大間原子力発電所
地下構造の評価について
(コメント回答 その2)
(補足説明資料)

2020年12月18日
電源開発株式会社

・本資料では、地下構造の評価に係る下表の指摘事項について回答する。

浅部構造の影響確認(プラント南北方向X-X'断面位置, T.P.-260m, 入射角 45° 北側より入射)

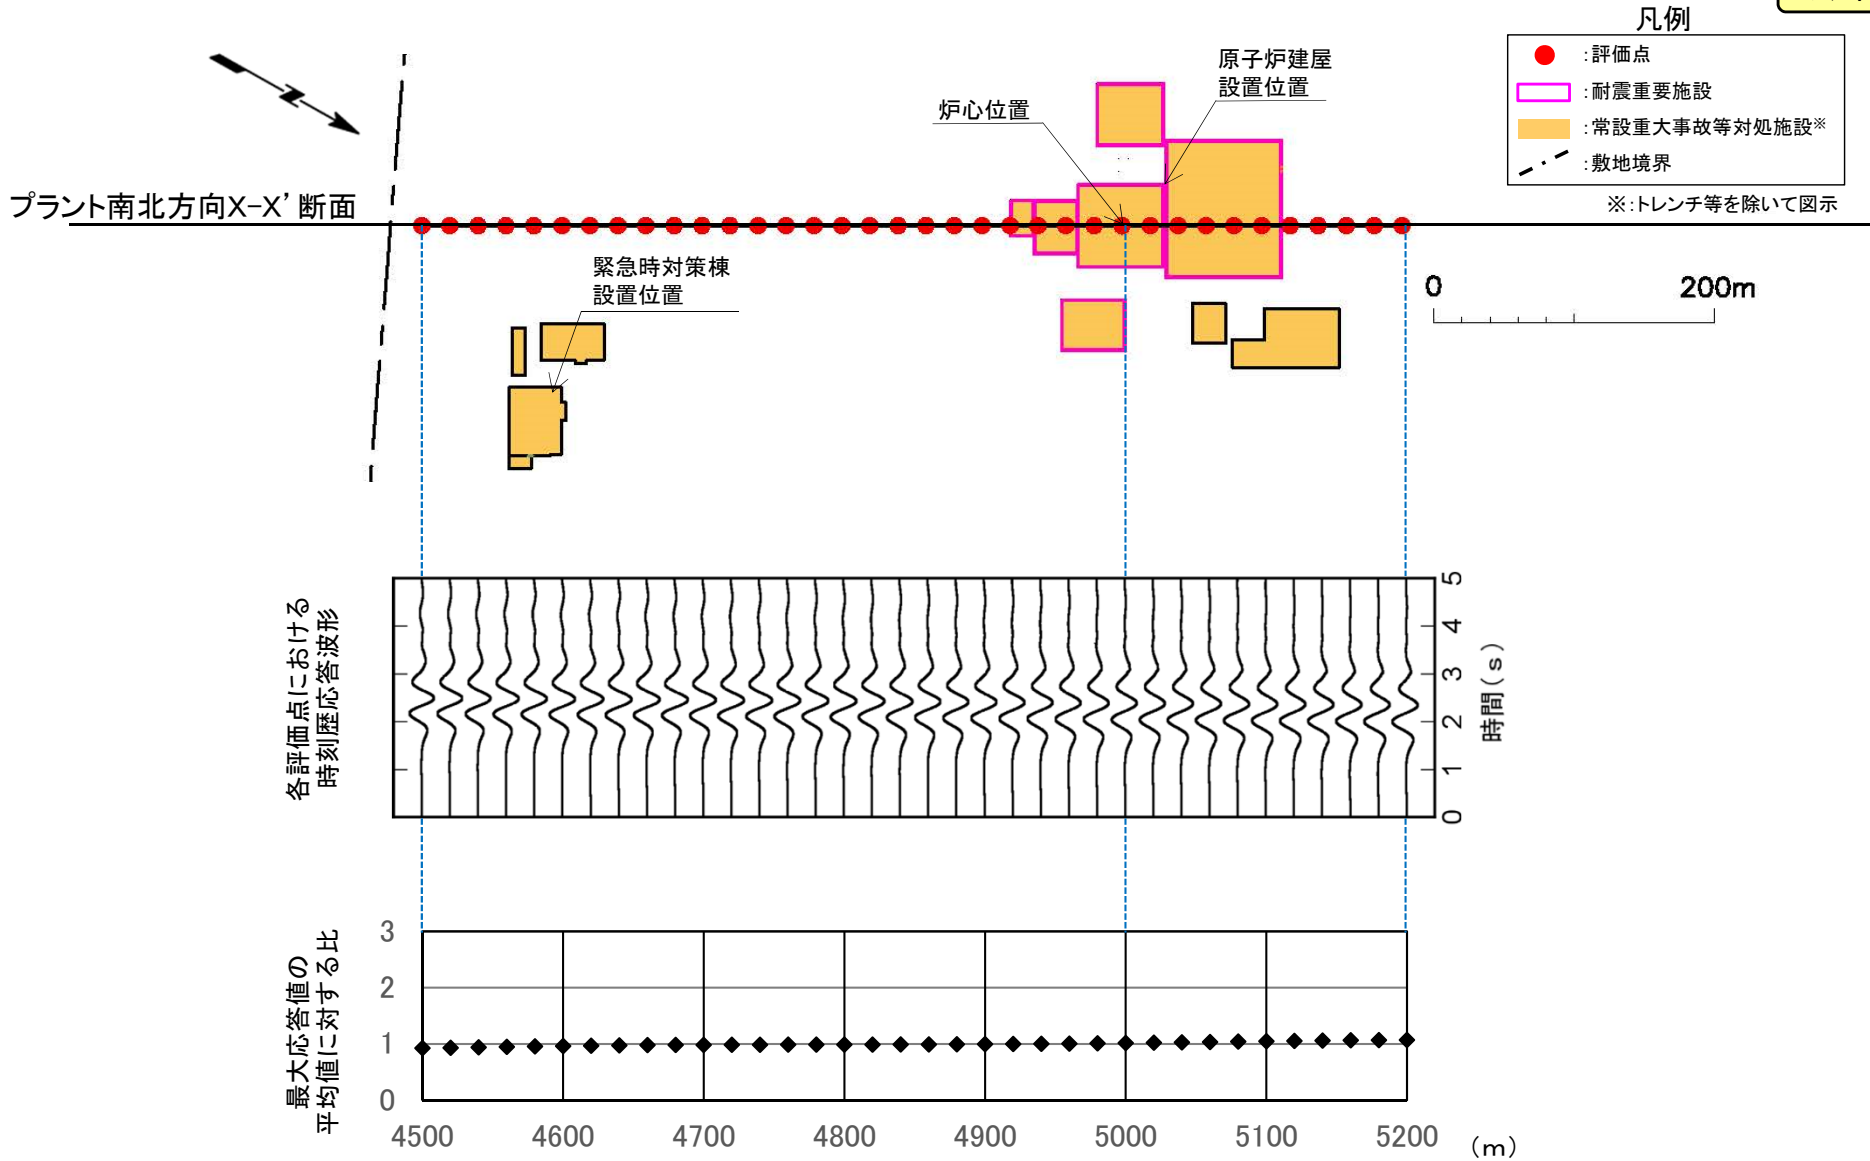
コメントNo.S3-11

浅部構造の影響確認(プラント南北方向X-X'断面位置, T.P.-260m, 入射角 45° 南側より入射)

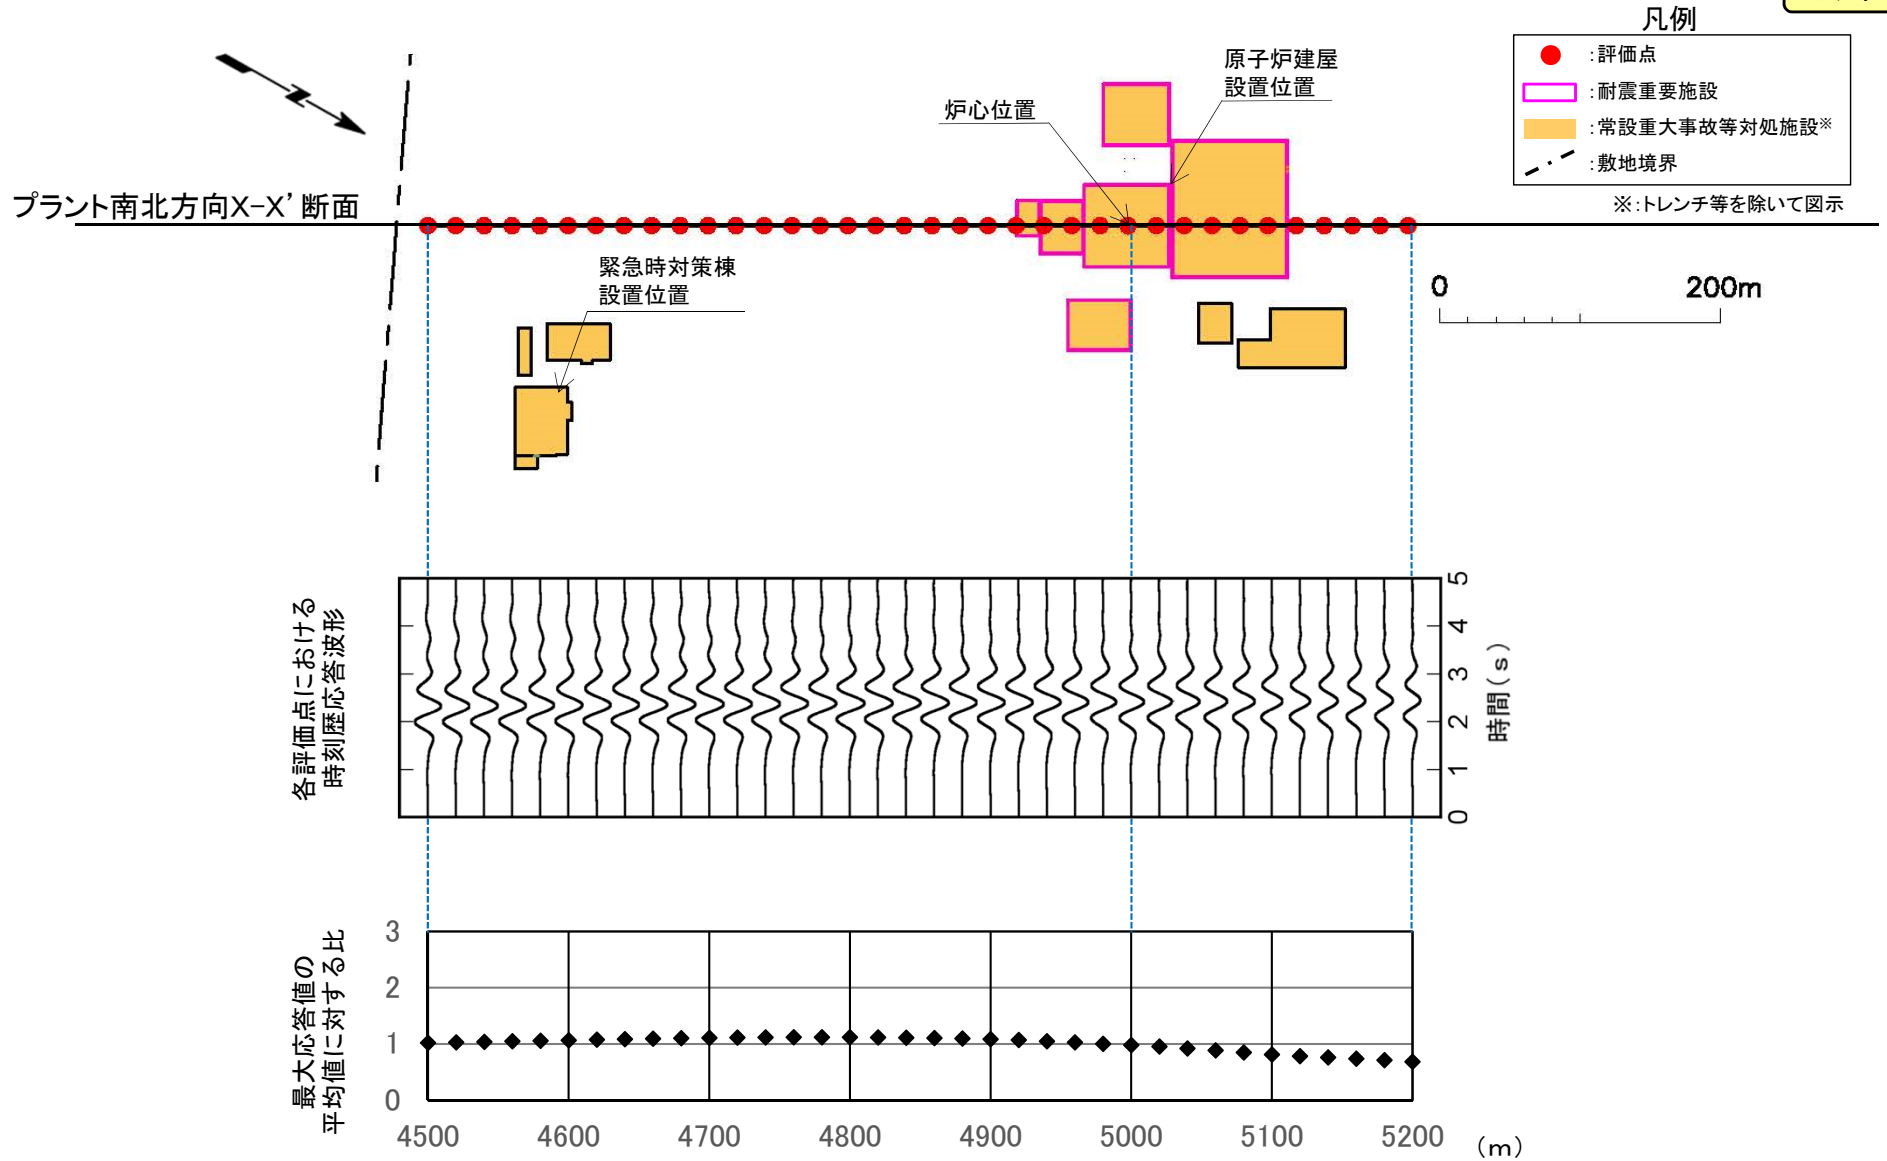
コメントNo.S3-11

浅部構造の影響確認(プラント南北方向X-X'断面位置, T.P.-260m, 入射角 45° 東側より入射)

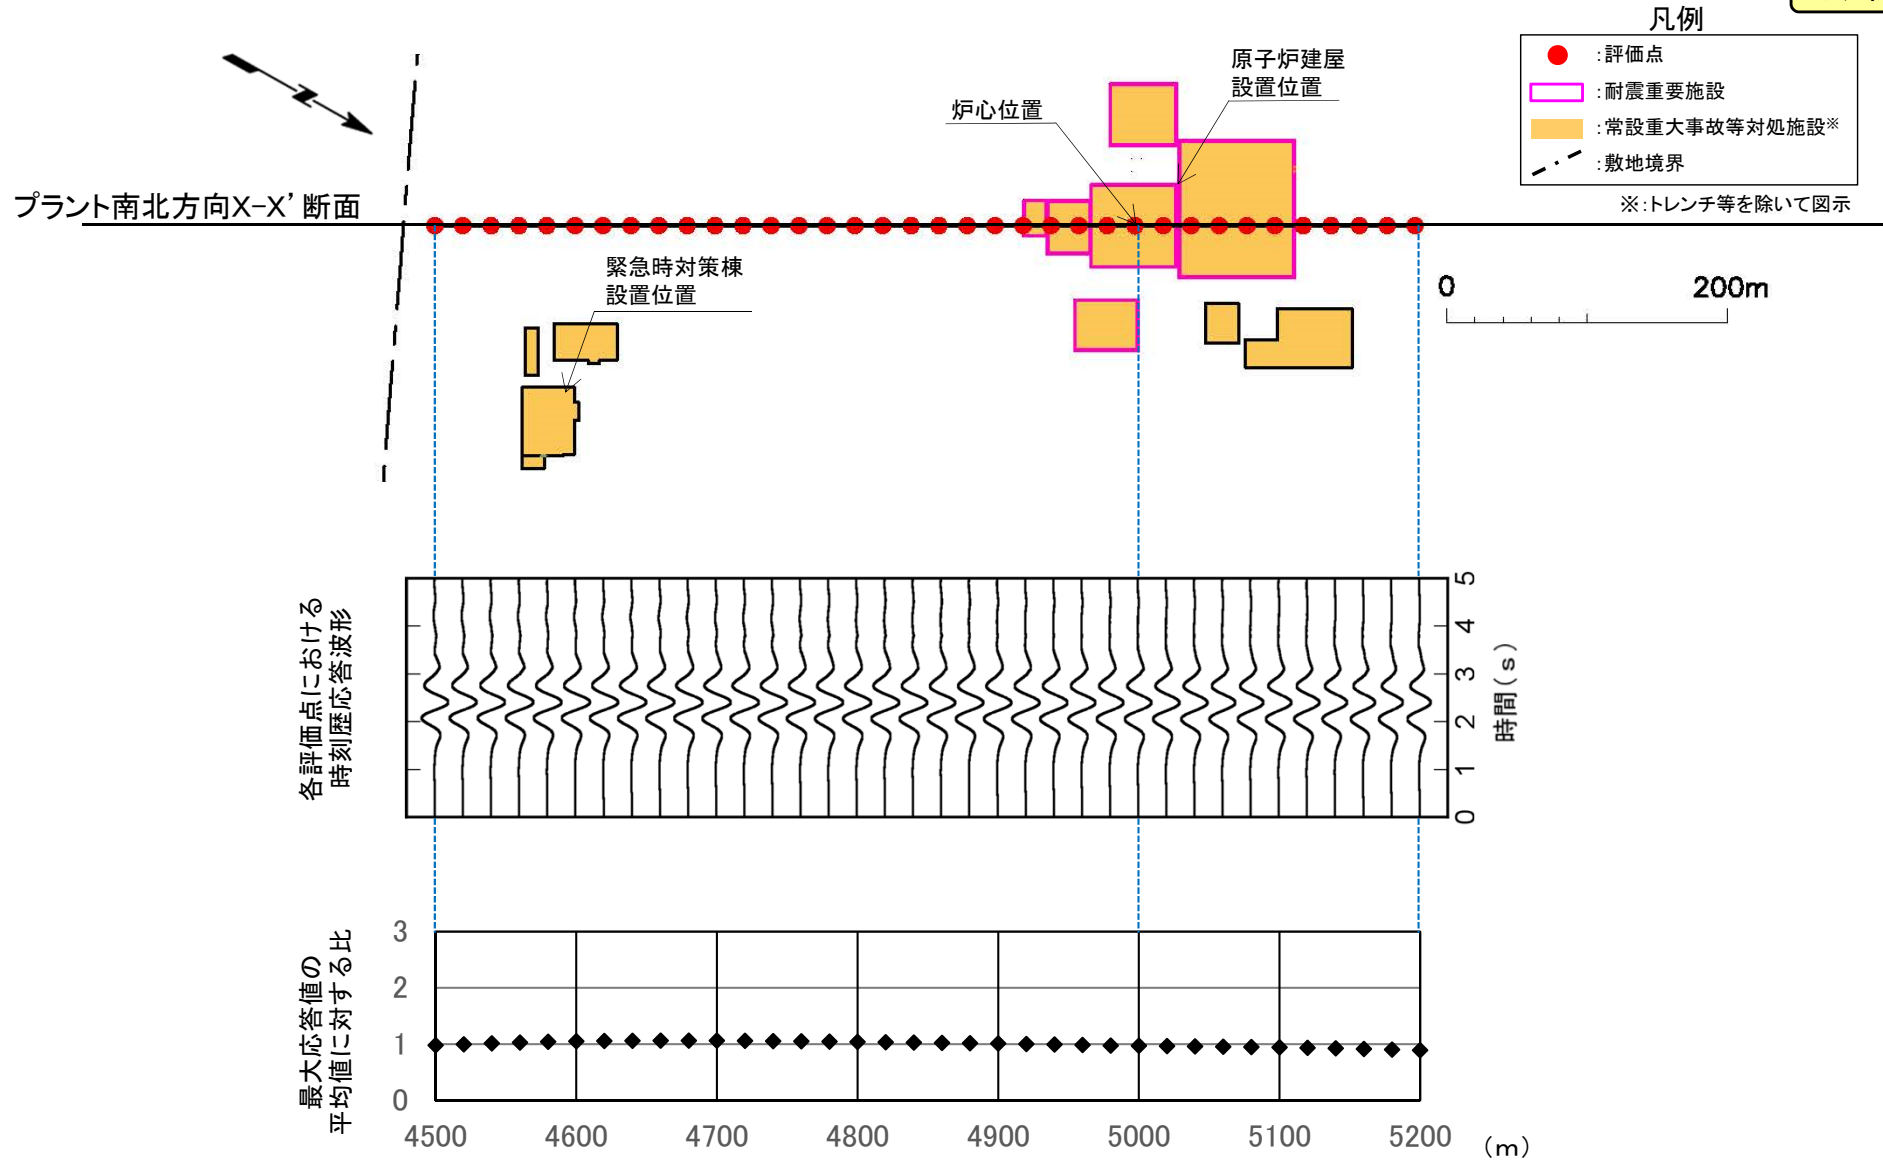
コメントNo.S3-11

浅部構造の影響確認(プラント南北方向X-X'断面位置, T.P.-260m, 入射角 45° 西側より入射)

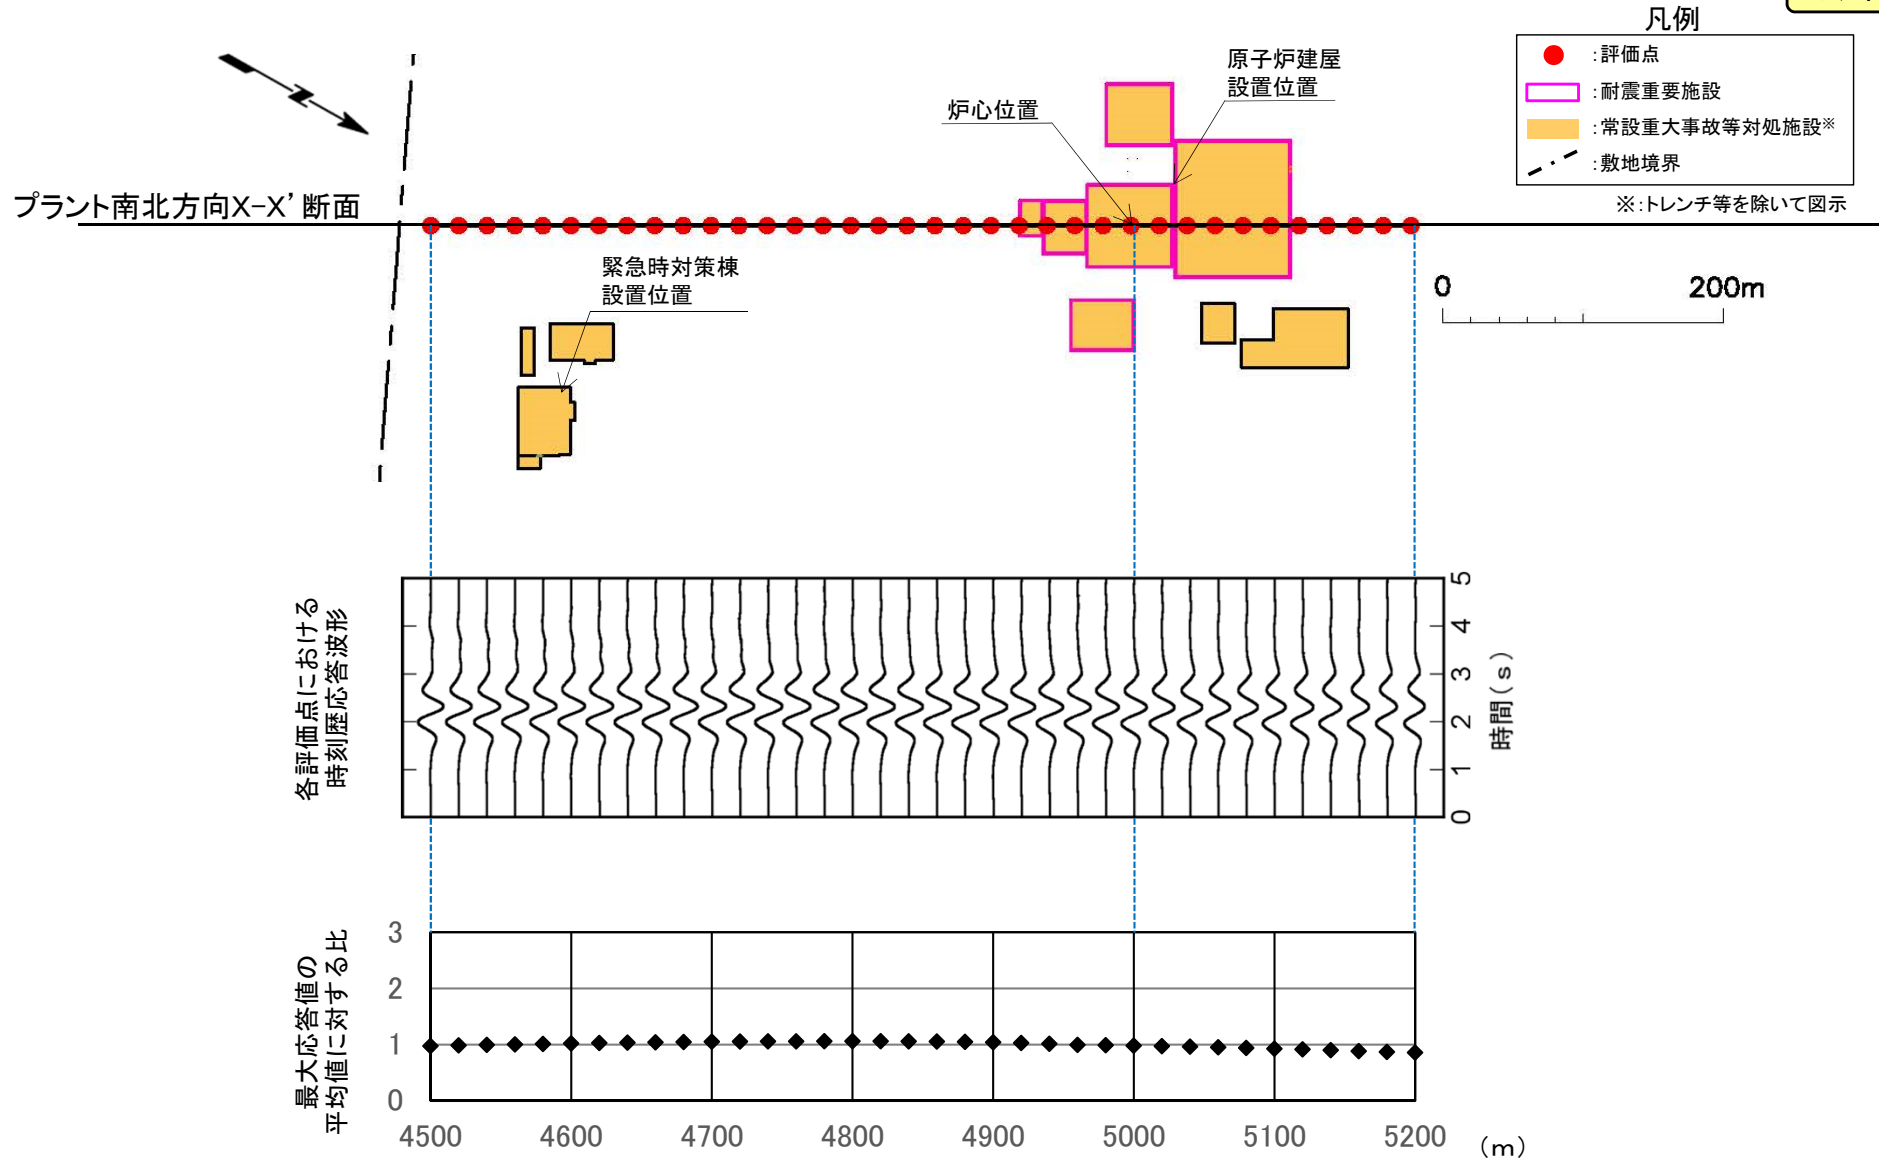
コメントNo.S3-11

浅部構造の影響確認(プラント東西方向Y-Y'断面位置, T.P.-260m, 入射角 0° 南北方向に振動)

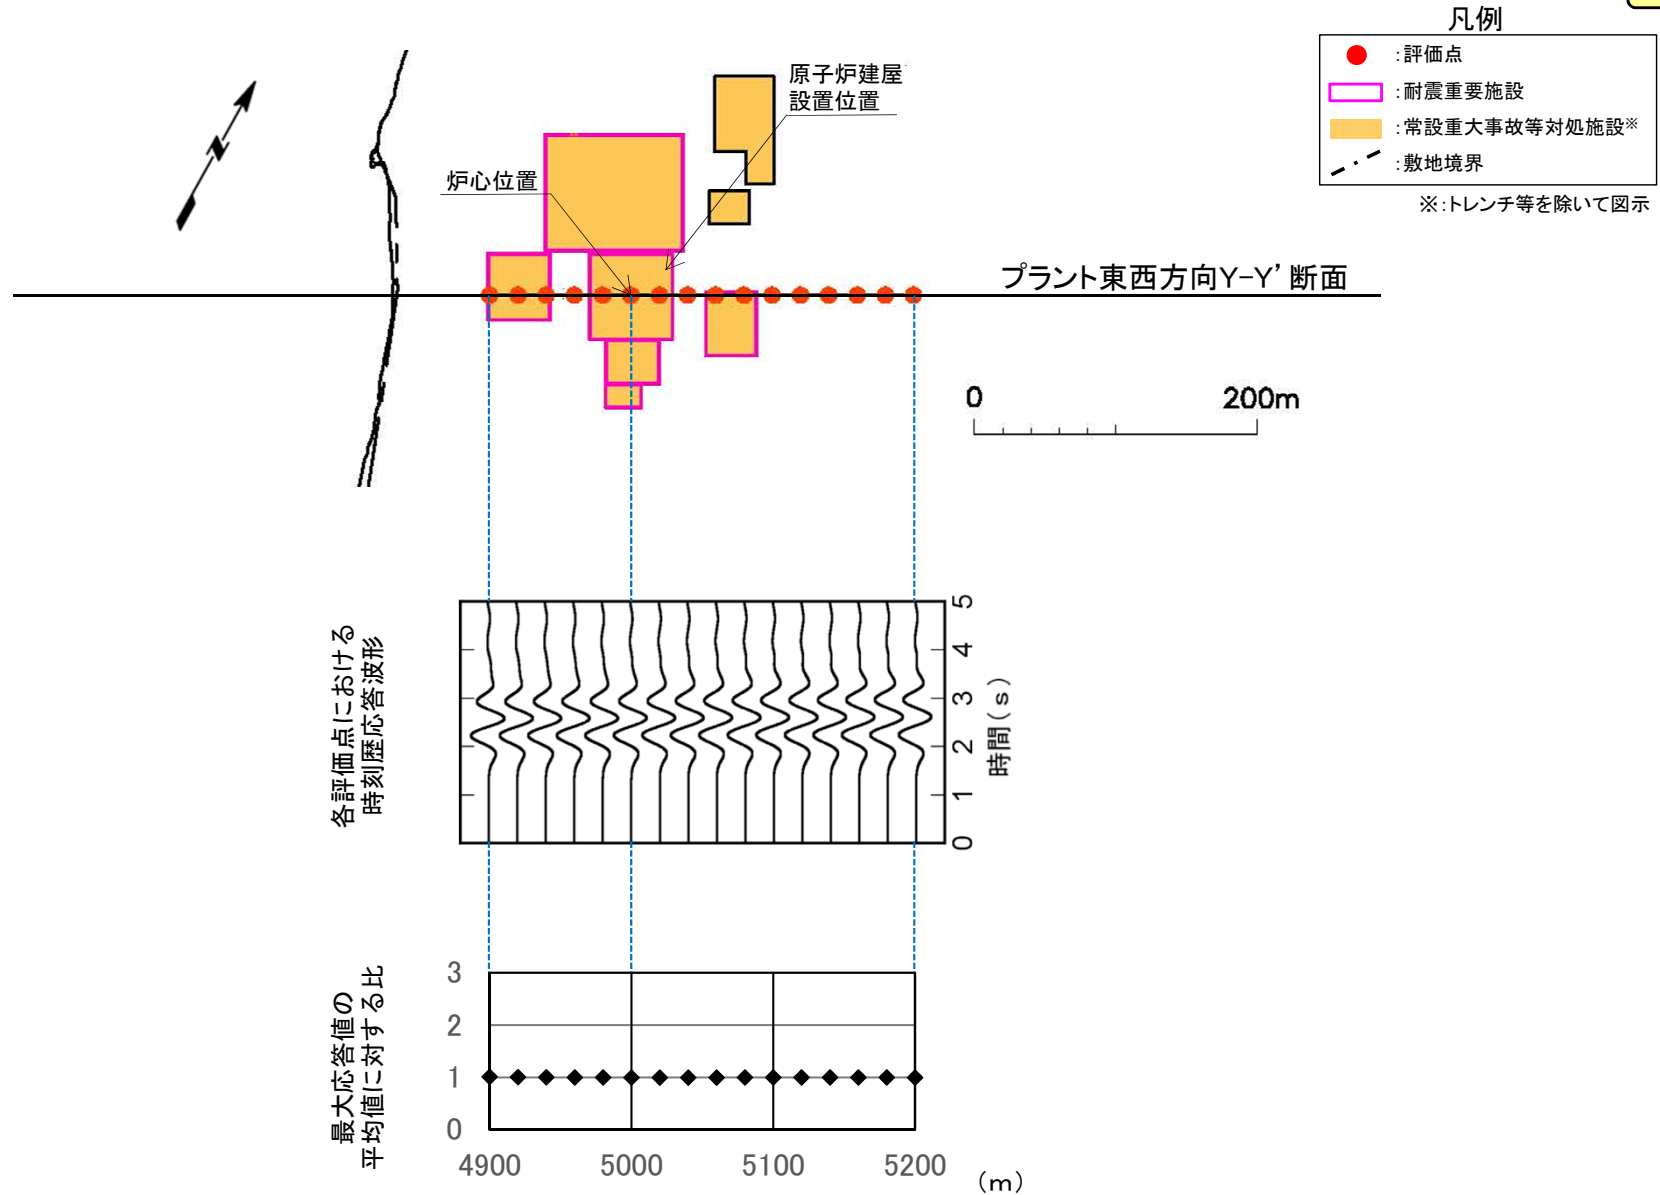
コメントNo.S3-11
